Mission régionale d'autorité environnementale

**Avis délibéré sur le projet d'exploitation du parc
éolien des Portes de Champagne 2
à Les Essarts le Vicomte et La Forestière (51)
porté par la SAS Parc Éolien des Portes de Champagne 2**

n°MRAe 2021APGE50

Figure 3 – localisation des éoliennes du parc existant des Portes de Champagne1 (E2,E3,E4,E5, F2 et F3) et du parc projeté Portes de Champagne 2 (E1,A1,A2,F1,F4).

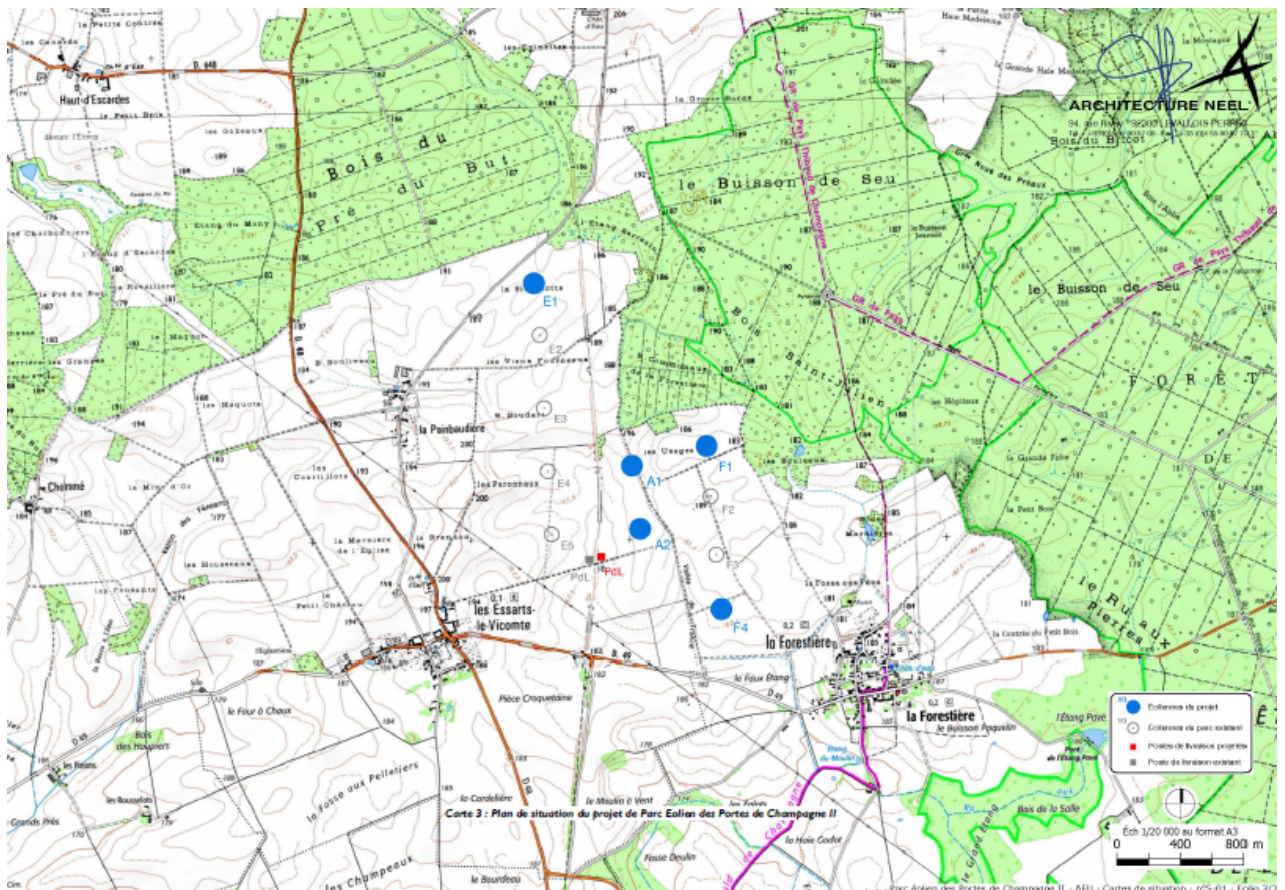
L'Ae rappelle par ailleurs que les accords Eurobats⁹ relatifs à la conservation des chauves-souris en Europe, ainsi que le SRE de l'ancienne région Champagne Ardenne préconisent un retrait de 200 m à compter de l'extrémité des pales par rapport aux éléments boisés. Elle souligne que 3 des 4 variantes d'implantation proposées ne respectaient pas ce retrait et que dans le projet retenu, les éoliennes A1 et F1 sont implantées à moins de 200 m des haies.

De plus, dans chacune des variantes proposées, l'éolienne F4 est proche du village de La Forestière et présente un risque de prégnance sur les habitations.

Le projet de parc éolien des Portes de Champagne 1 déposé en 2011 comprenait des éoliennes positionnées approximativement aux emplacements des éoliennes E1 et F1 au nord. Elles avaient fait l'objet d'un avis défavorable de la part de l'autorité administrative du fait de leur impact sur les chauves-souris et notamment de leur distance à la lisière des forêts inférieure à 200 m. L'Ae note que l'impact sur les chauves-souris a été très partiellement pris en compte par l'étude avec la mise en œuvre d'un bridage¹⁰ du fonctionnement des éoliennes mais omet d'étudier l'impact de la garde au sol. L'éolienne F4 est également à nouveau présentée par le projet avec des contraintes plus importantes que dans le projet rejeté en 2013 (pales plus longues et garde au sol notablement diminuée).

L'Ae note que les éoliennes A1 et A2 sont implantées dans un couloir de migration de l'avifaune locale. L'impact des éoliennes A1 et A2 sur les enjeux environnementaux a été pris en compte et selon le dossier, la mesure de bridage prévue pour les chauves-souris devrait également permettre de limiter l'impact des éoliennes A1 et A2 sur les oiseaux.

- **supprimer du projet l'éolienne F4 qui avait fait l'objet d'un avis défavorable de la part de l'autorité administrative dans le projet de parc éolien des Portes de Champagne 1 et qui ne fait pas l'objet de modifications substantielles permettant de justifier son implantation ;**
- **respecter pour l'éolienne F1 les distances de 200 m entre l'extrémité des pales et les haies.**

Figure n 4 : Les aires d'études

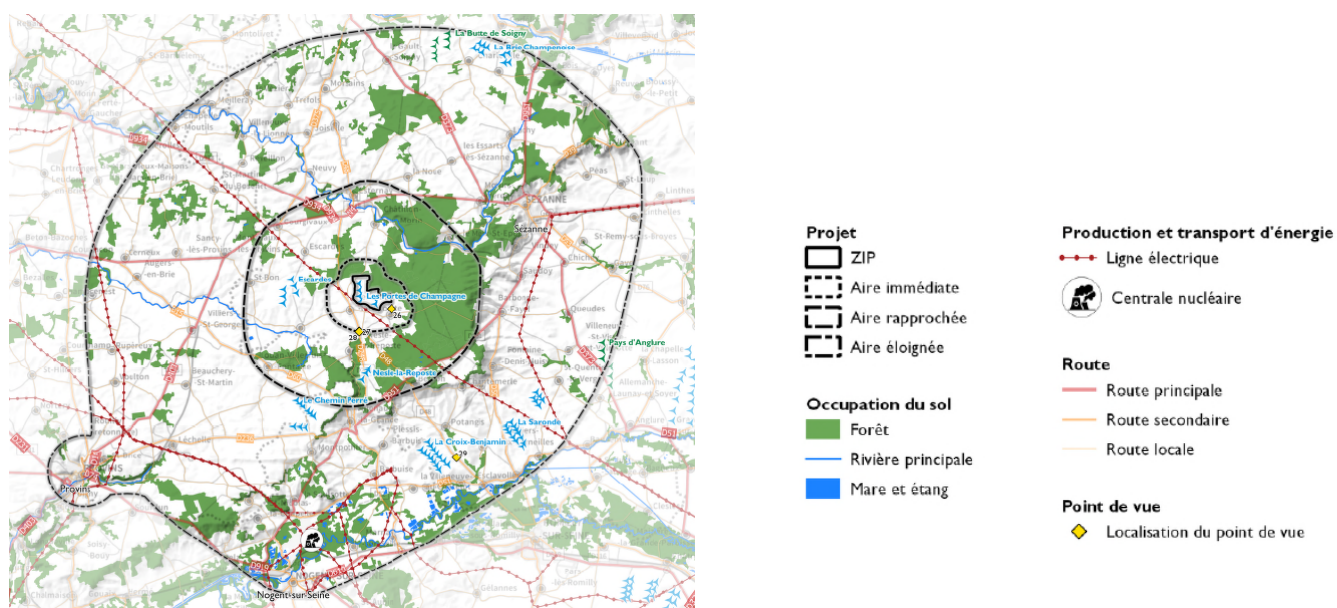
Si ce périmètre apparaît globalement suffisant pour aborder les enjeux du territoire et les effets du projet, l'Ae estime qu'il est insuffisant pour les enjeux de biodiversité : un périmètre de 10 à 20 km, à justifier, semble nécessaire pour la bonne connaissance des impacts liés à la faune volante.

L'Ae recommande d'élargir et de justifier le périmètre d'étude des enjeux liés aux oiseaux.

Figure 7 – couloirs de migration post-nuptiales

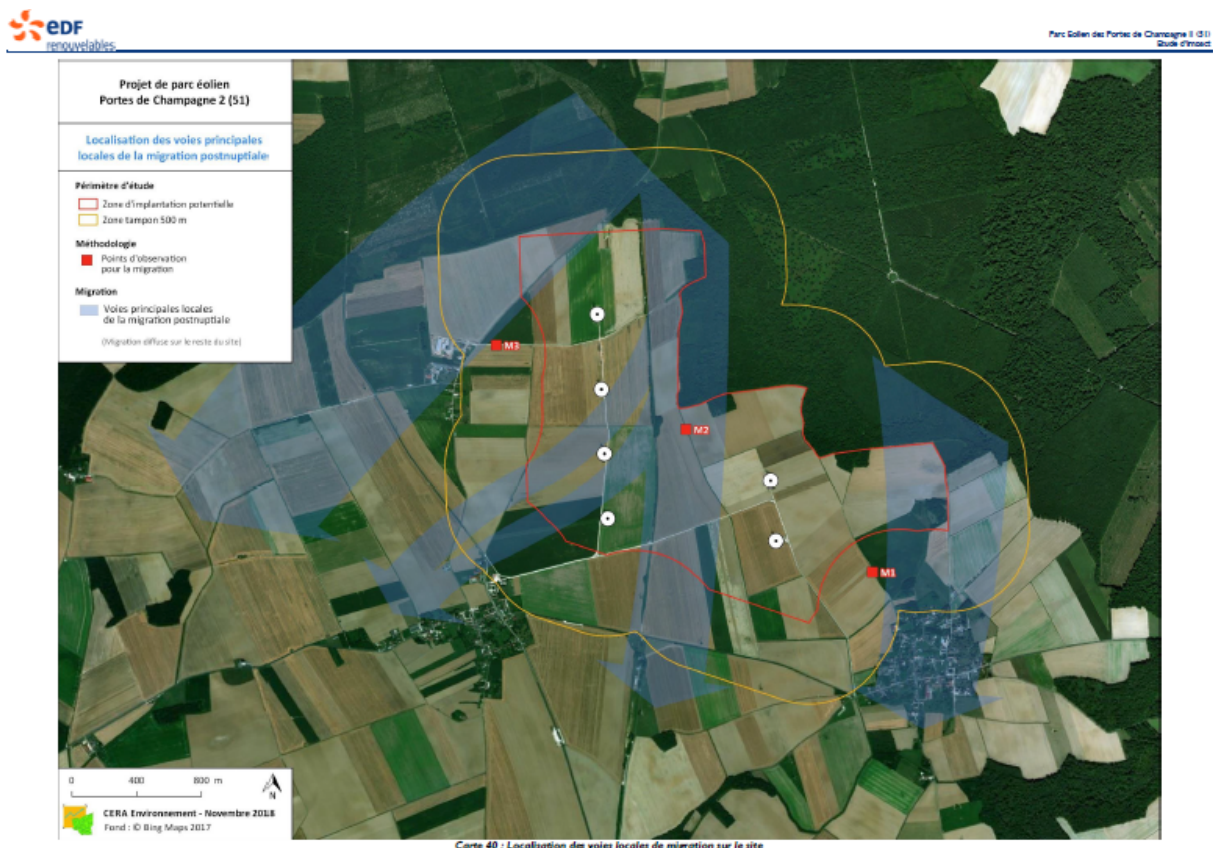
Du fait de la proximité de la forêt de la Traconne et de la voie de migration locale traversant la ZIP, l'enjeu pour la migration de l'avifaune est fort sur le site.

L'Ae regrette que les éoliennes soient implantées dans le couloir de migration de l'avifaune locale mais prend note qu'une mesure de bridage ainsi que la mise en place du « Blade-Feathering¹⁵ » pour toutes les éoliennes du parc sont prévus et qu'une mesure de suivi de l'avifaune permettra de vérifier que les mesures envisagées sont efficaces ou les adapter le cas échéant.

Figure 9 – Zones d'influence visuelle cumulée du contexte éolien et contribution du projet

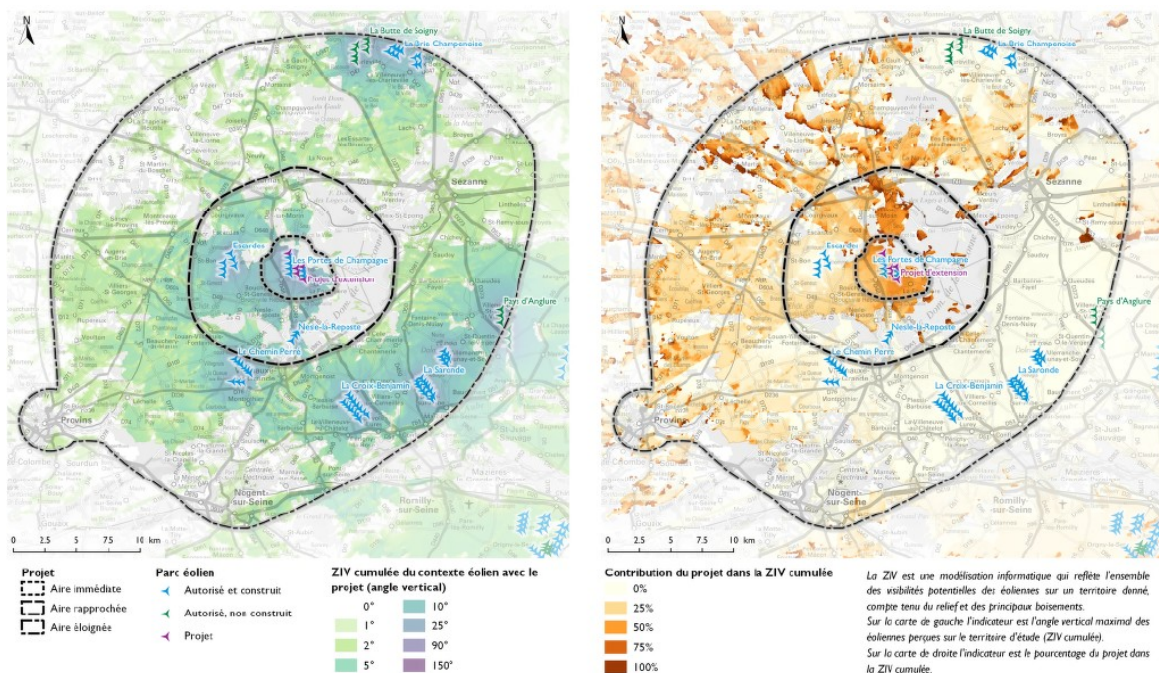
L'Ae regrette que les photomontages réalisés depuis le village de La Forestière n'aient pas été réalisés depuis les habitations les plus proches du parc et ne rendent pas compte de la prégnance de l'éolienne F4 sur les habitations.

L'Ae recommande de compléter le dossier par des insertions paysagères permettant d'estimer réellement le risque de prégnance du projet sur les habitations les plus proches.
